**CONSORZIO DI SVILUPPO
ECONOMICO DEL FRIULI**

PIANO TERRITORIALE INFRAREGIONALE
art. 14 L.R. 23 febbraio 2007 n°5

VARIANTE n. 7

RELAZIONE ILLUSTRATIVA

Fig. E1 - *progetto di variante*

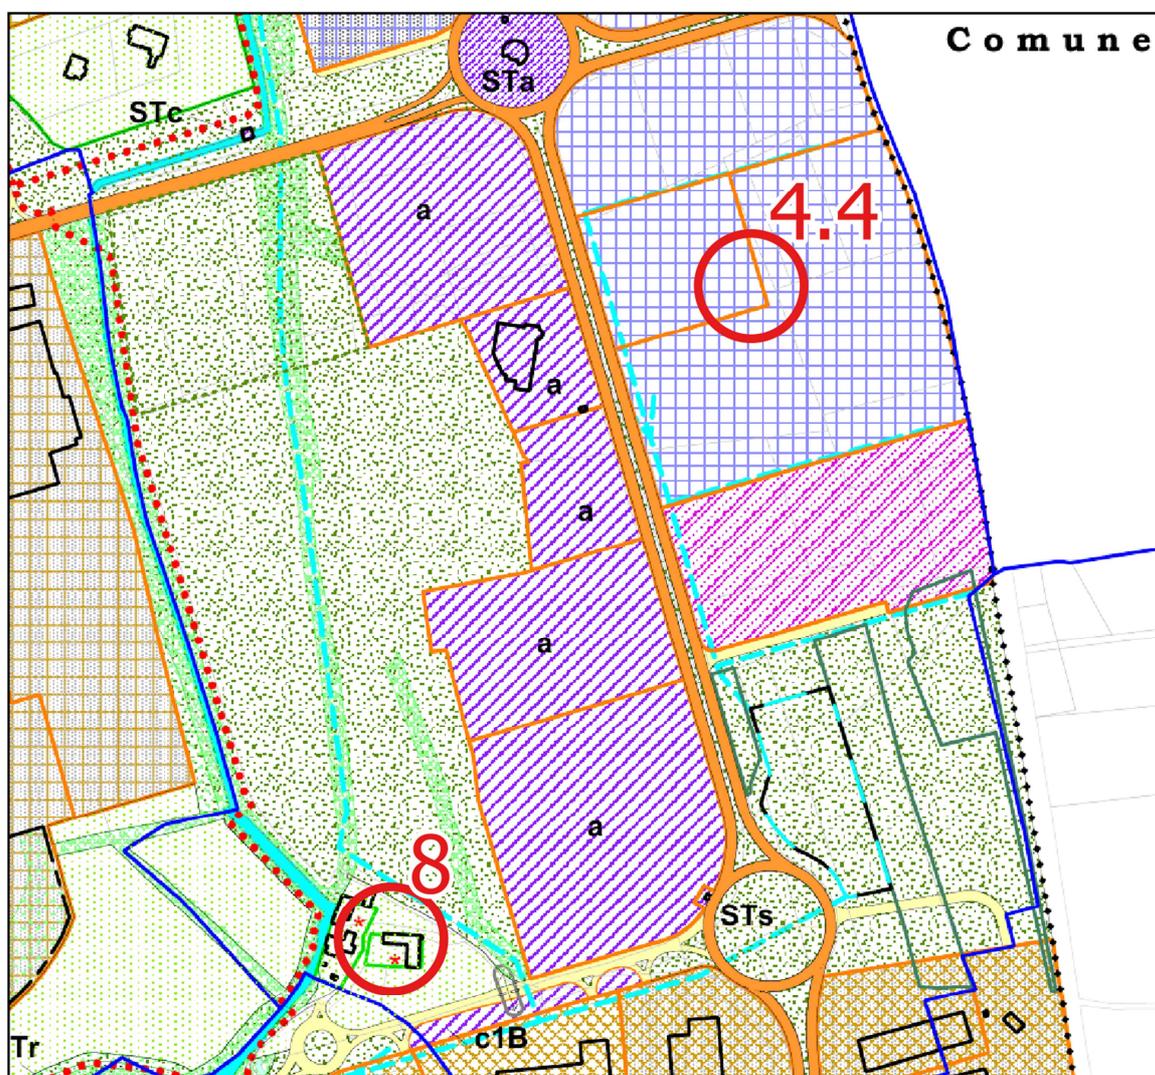
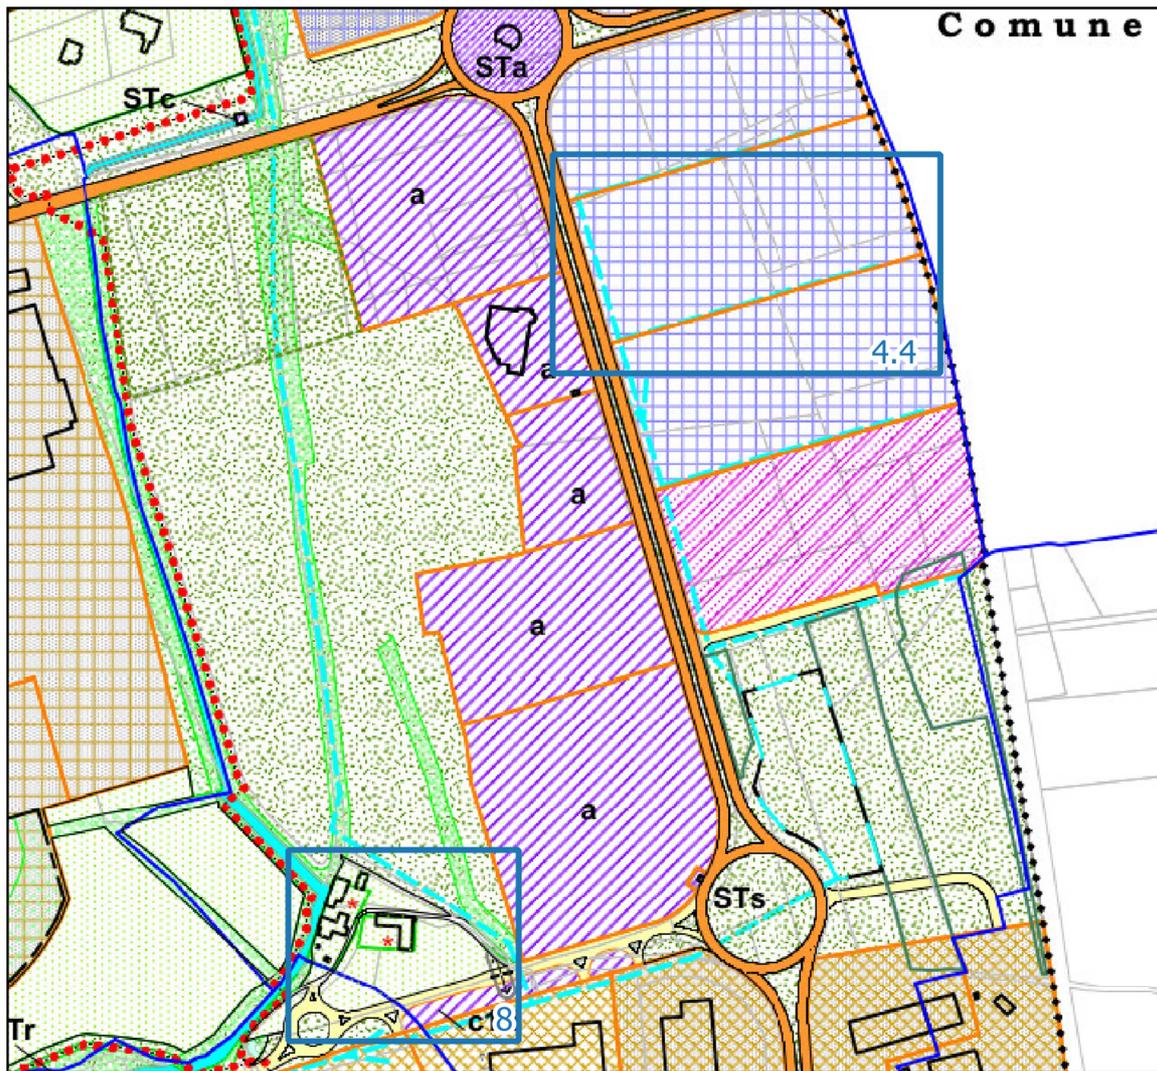
punto n. 4.4

esito della modifica: La modifica interessa due lotti contigui classificati come “Zona per insediamenti artigianali”, e prevede l’ampliamento di superficie del lotto posto a sud, mediante incorporazione di superficie del lotto posto a nord. La superficie complessiva dei due lotti rimane invariata. La modifica impone lo stralcio del tracciato di “rete drenante superficiale di progetto” che nella variante vigente scorre lungo la dividente dei due lotti.

descrizione: modifica alla zonizzazione riguardante la conformazione dei lotti ovvero lo schema funzionale dei lotti delle zone produttive.

punto n.8

esito della modifica: per adeguamento all’assetto catastale, un “lembo” interno di “viabilità di collegamento locale” viene integrato sia nella “Zona per servizi complementari” che, minimalmente, nel “Verde pubblico attrezzato e di connettivo”.

descrizione: la modifica a carattere prettamente gestionale attua un mero adeguamento all’assetto catastale dell’area.

Fig. F1 - *progetto di variante*

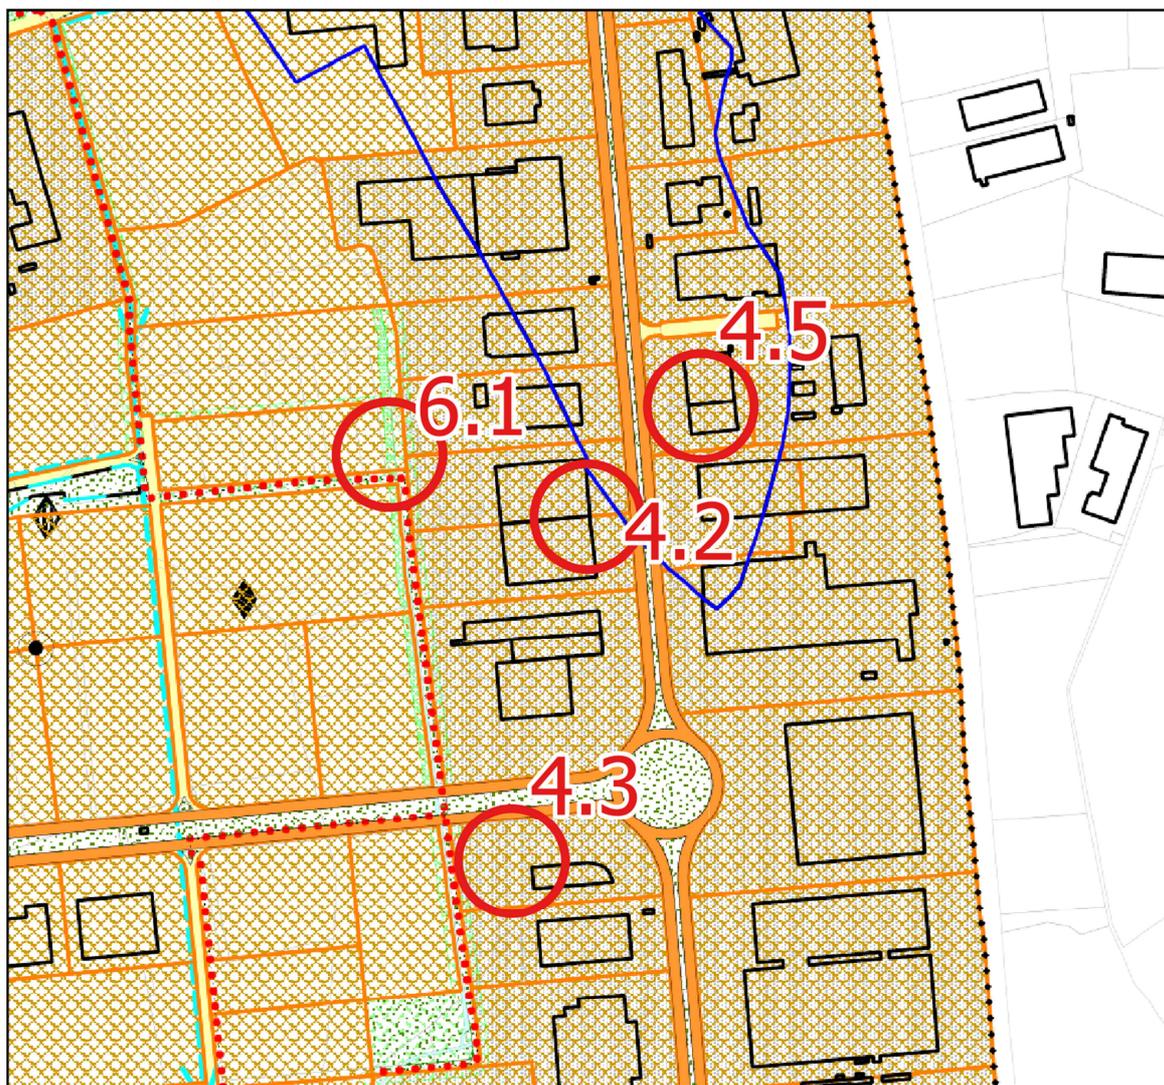
punto n. 4.2

esito della modifica: Il lotto indicato, classificato come Zona per insediamenti artigianali/industriali- lotti edificati, viene frazionato in corrispondenza della divisione del fabbricato esistente, generando due lotti di dimensione pressoché equivalente.

punto n. 4.3

esito della modifica: Il lotto indicato, classificato come Zona per insediamenti artigianali/industriali- lotti edificati, viene ampliato includendo il lotto contiguo situato a ovest.

punto n. 4.5

esito della modifica: I due lotti interessati, classificati come Zona per insediamenti artigianali/industriali, vengono unificati. La superficie complessiva rimane invariata.

descrizione 4.2-4.3-4.5: come anticipato, con il numero 4 vengono indicate le modifiche alla zonizzazione riguardanti la conformazione dei lotti ovvero lo schema funzionale dei lotti delle zone produttive.

punto n. 6.1

esito della modifica: La “rete drenante esistente” viene rimossa e trasformata in fascia a verde “*Elementi naturalistici-paesaggistici-morfologici di previsione*” entro il lotto produttivo.

descrizione: per quanto già argomentato al punto di modifica 2, la “rete drenante esistente” non viene confermata limitatamente ai tratti ormai privi di funzione.
